Opdrachtgever	Gemeente Utrecht
Datum	18 november 2022
Auteur	Rico Andriesse
Kenmerk	008922.20221110.N1.02
Status	Definitief
Pagina	1/20

Weerdsingel Oostzijde Utrecht – verkeersveiligheidsbeoordeling rotonde- en kruispuntontwerp

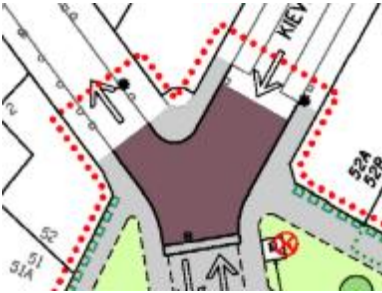
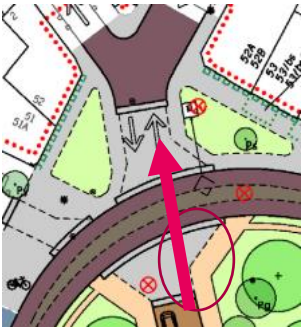
Bevinding	Risico	Oplossingsrichting
1.1.1.	In het ontwerp wordt niet duidelijk hoe met het hoogteverschil ten opzichte van de brug wordt omgegaan.	Het hoogteverschil kan ertoe leiden dat bepaalde manoeuvres lastiger uitvoerbaar zijn, bijvoorbeeld doordat uitritblokken onder een hoek worden aangelegd.	Hoogteprofiel uitwerken met aandacht voor de uitritblokken en de berijdbaarheid voor fietsers en mindervaliden.

Bevinding	Risico	Oplossingsrichting
1.2.1	Het profiel van de Weerdsingel Oostzijde en het regime (eenrichtingsverkeer-tweeërictingsverkeer) verschilt op het kruispunt van de beide aanliggende wegvakken.	Dit kan verwarring geven over de plaats op de weg en over de te verwachten verkeersstromen (onverwacht tegenverkeer)	De overgang tussen de tweeërictingen duidelijker markeren. Dit zou kunnen door het basisprofiel van de fietsstraat te laten doorlopen en de bochtverbreding aan de zijkant toe te voegen en te beëindigen op het punt waar de automobilist niet meer verder kan rijden. In bijlage 1 is een suggestie opgenomen.

1.2.2	Op het kruispunt tussen de Koekstraat en de Kievitstraat is sprake van een complexe voorrangssituatie, doordat op de verbinding naar de Weerdsingel Oostzijde een uitritconstructie aanwezig is. Daar	Onduidelijkheid over de voorrangssituatie, aansprakelijkheid van de wegbeheerder bij een aanrijding.	De voorrangssituatie aanpassen door de uitrit eerder te beginnen, bijvoorbeeld door beide zijstraten op

Bevinding	Risico	Oplossingsrichting
	komt bij dat de circulatie op beide takken omgekeerd is in de rijrichting. 		de uitrit te leggen zoals in de bestaande situatie het geval is.
1.2.3	In de verbinding vanaf de brug is een haakse hoek aanwezig die door vrachtverkeer zal worden afgesneden. De vervolgrijrichting ligt immers niet in het verlengde van de brug. 	Schade aan de verharding.	Hoek verder afschuinen.
1.2.4	De aansluitingen van de Duifstraat en de Kievitstraat liggen dicht bij elkaar. Daardoor kan een conflict ontstaan tussen bestuurders uit beide straten die min of meer tegelijkertijd op willen rijden. Zeker als ze beiden in de richting van de brug willen rijden.	Onverwachte conflicten op het kruispuntvlak met flankaanrijdingen tot gevolg.	Andere kruispuntvorm kiezen en/of de richting van de Duifstraat aanpassen.

1.2.5	Fietsers van de brug naar de Duifstraat hebben een complex conflict met auto-bestuurders uit de Kievitstraat. 	Onverwachte conflicten op het kruispuntvlak met eventueel flankaanrijdingen tot gevolg. Aangezien de snelheden van alle bestuurders door de inritblokken in alle richtingen laag is, zijn hierdoor geen ernstige conflicten te verwachten.	Dit knelpunt is inherent aan het gekozen kruispunttype en is dus lastig oplosbaar.

Bevinding	Risico	Oplossingsrichting
1.3.1	In de Weerdsingel Oostzijde zijn geen snelheidsremmende voorzieningen opgenomen. Op de wegvakken kunnen automobilisten met relatief hoge snelheid het kruispunt naderen, snelle fietsers en bromfietsers kunnen ook over het kruispunt rechtdoor rijden zonder remming van de snelheid.	Conflicten op het kruispunt met bestuurders en voetgangers die willen oversteken of oprijden.	Snelheidsremmers toevoegen, bijvoorbeeld door het hele kruispunt op een plateau te leggen.
1.3.2	In de Weerdsingel Oostzijde is geen belemmering om door te rijden voorbij het punt waar eenrichtingsverkeer begint.	Onverwachte manoeuvres,	De overgang tussen de tweerichtingen duidelijker markeren.

Bevinding	Risico	Oplossingsrichting
1.4.1	De voetpaden tussen de brug en de Weerdsingel Oostzijde in beide richtingen vormen voor fietsers een kortsluitroute. 	De kans is groot dat fietsers van deze doorsteken gebruik gaan maken waardoor conflicten met voetgangers kunnen ontstaan.	Kortsluitroutes zo uitvoeren dat ze niet uitnodigen om te fietsen.

1.4.2	De overgang van tweerichtingsverkeer naar éénrichtingsverkeer is in het ontwerp niet duidelijk, doordat de fietsstraat met een doorgaand karakter de bocht omloopt. Het éénrichtingsverkeersbord wordt in de complexe vorm van het kruispunt al snel over het hoofd gezien.	Automobilisten rijden in de verkeerde richting het kruispunt voorbij waardoor onverwachte conflicten kunnen ontstaan, ook bij het keren verderop.	De overgang tussen de tweerijrichtingen duidelijker markeren. Dit zou kunnen door het basisprofiel van de fietsstraat te laten doorlopen en de bochtverbreding aan de zijkant toe te voegen en te beëindigen op het punt waar de automobilist niet meer verder kan rijden. In bijlage 1 is een suggestie opgenomen.

Figuur B.1.1: Suggestie overgang eenrichtingsverkeer

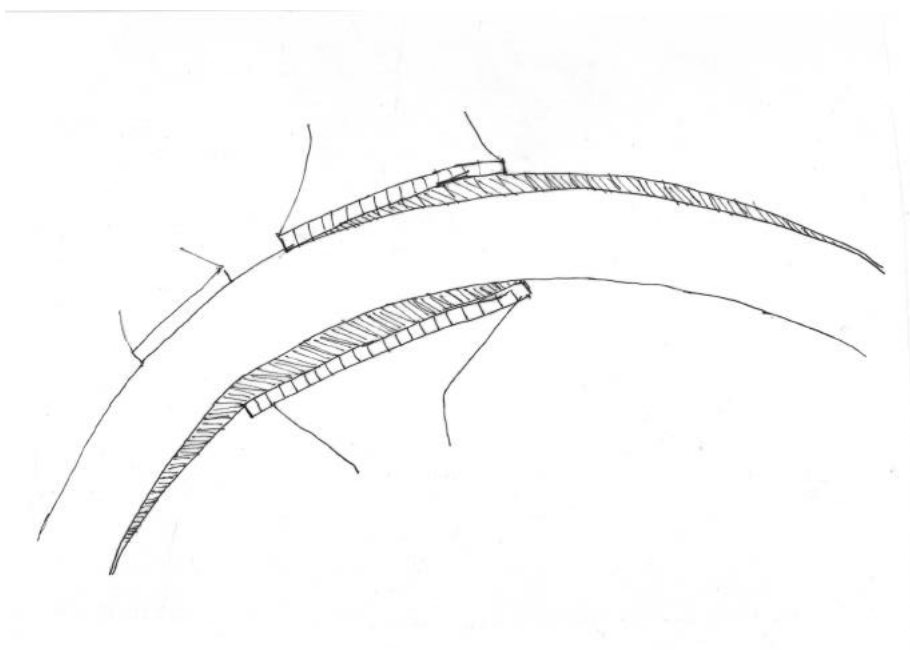
In figuur B1.1. is een suggestie opgenomen voor een alternatieve overgang naar de delen die strekt eenrichtingsverkeer kennen door toepassing van een rabatstrook aan de zijkant. Het basisprofiel van de fietsstraat kan dan over het hele kruispunt doorlopen.
